Contribution d'acteur

- Le projet consiste à élargir à 2*3 voies l'autoroute A46 entre Communay et Manissieux. Elargissement prévu dès la conception de l'ouvrage.
- Réaménagement du noeud de Manissieux avec trois scenarii proposés dont un préférentiel.

Extrait des congestions sur le réseau structurant de la métropole - panorama CORALY 2019.

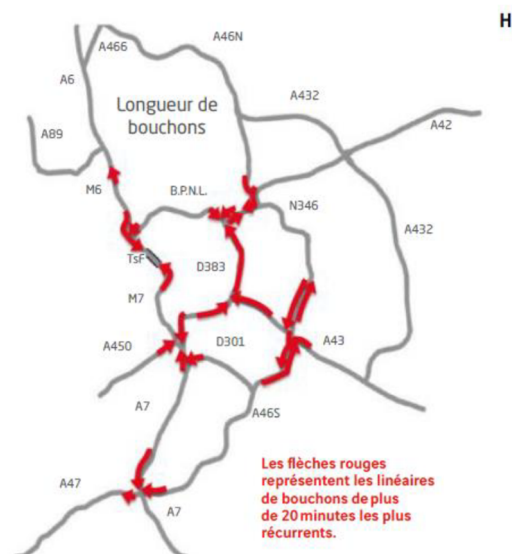
On constate sur cette carte que la problématique principale du secteur est concentrée entre le boulevard Urbain Sud et Manissieux sur l'A46 Sud (gestion ASF) et entre Manissieux et l'échangeur 7 (Groupama stadium) sur la RN46 (gestion DIR).

Plutôt que d'élargir à 2*3 voies sur toute la longueur de l'A46 sud et notamment sur la partie entre le boulevard urbain sud et Communay qui n'est pas congestionnée. Il serait plus utile d'élargir à 2*3 voies entre les sorties 14 et 7 pour résoudre tous les problèmes de congestion du secteur.
